PILNE WAŻNE ZAWIADOMIENIE DOTYCZĄCE BEZPIECZEŃSTWA

Temat: W planach systemu Oncentra Brachy może wystąpić nieprawidłowa wielkość kroku źródła dla stosowanych z afterloaderem microSelectron modeli aplikatorów pierścieniowych lub aplikatorów Venezia.

Produkt: Oncentra® Brachy.

Zakres: Oncentra Brachy w wersjach 4.5, 4.5.1, 4.5.2.

Rysunek 1. Przykład eksploratora przypadków (Case Explorer) z nieprawidłową wielkością kroku

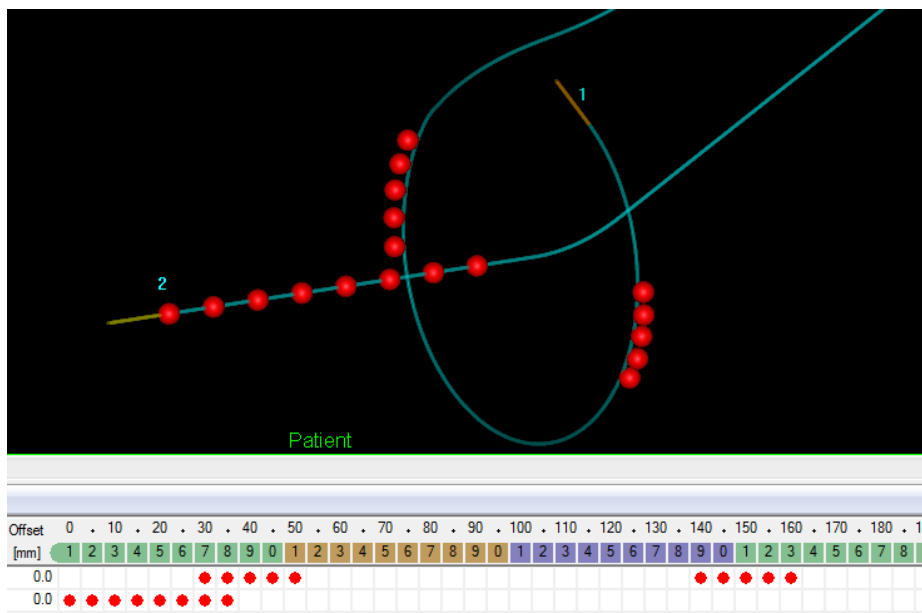
W takim przypadku nadpisanie domyślnej wielkości kroku wielkością kroku zmierzonej ścieżki źródła jest wykonywane nieprawidłowo. W eksploratorze przypadków (Case Explorer) wyświetlana jest wielkość kroku równa 5,0 mm, podczas gdy prawidłowa wartość wynosi 2,5 mm, patrz Rysunek 1.

W widoku 3D aplikatora wyświetlana jest wielkość kroku równa 2,5 mm dla pierścienia i 5,0 mm dla tandemu; patrz Rysunek 2. W przypadku aktywacji pozycji postoju w eksploratorze przypadków (Case Explorer) wydaje się, że stosowana jest wielkość kroku równa 5,0 mm, podczas gdy w widoku 3D wielkość kroku wyświetlana dla pierścienia wynosi 2,5 mm.

Do momentu udostępnienia zaktualizowanej wersji systemu Oncentra Brachy stanowczo zaleca się, aby dla afterloaderów microSelectron stosować w narzędziu RDStore wyłącznie domyślną wielkość kroku źródła równą 2,5 mm.

Jeśli w narzędziu RDStore wymagana jest większa domyślna wielkość kroku źródła, należy ponownie wybrać ten sam afterloader w oknie dialogowym Prescription (Zlecenie) modułu planowania systemu Oncentra Brachy. Wymuszona zostaje wówczas prawidłowa wielkość kroku źródła równa 2,5 mm.
